Recueil des avis issus de la consultation auprès des ministères et organismes

Projet : Construction d'un tramway sur le territoire de la ville de Québec dans le cadre du projet de réseau structurant de transport en commun

Numéro de dossier : 3211-08-015

Réf : « Cadre de coordination de site de sinistre au Québec », Figure 2 « Arrimage des organisations » pp 14-15

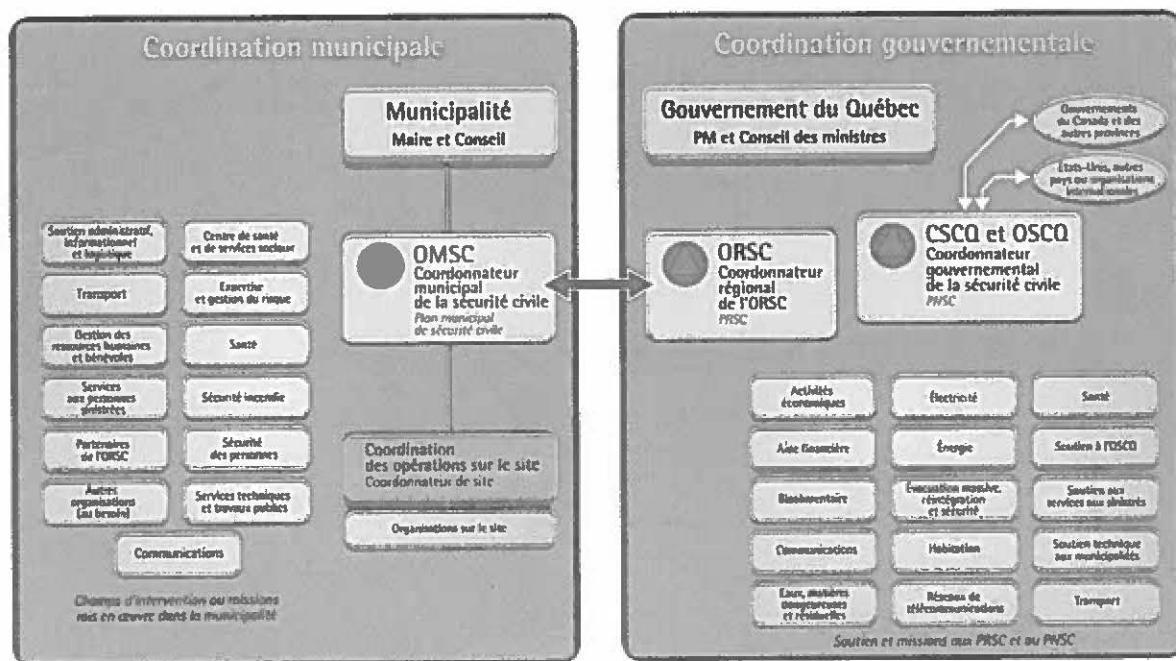
- **Thématique abordée : Rôle du ministère de la Sécurité publique (MSP) à modifier**
 - **Référence à l'étude d'impact : vol. 2, p.10-11 Figure 10.4**
 - **Commentaire : La représentation du fonctionnement de la sécurité civile au Québec est partielle; la figure 10.4 n'illustre qu'une partie du fonctionnement de la sécurité civile en lien avec les municipalités.**

- **Modification : Il est demandé de reproduire la figure originale et corriger la référence (*Cadre de coordination de site au Québec*, pp. 14-15, figure 2)**
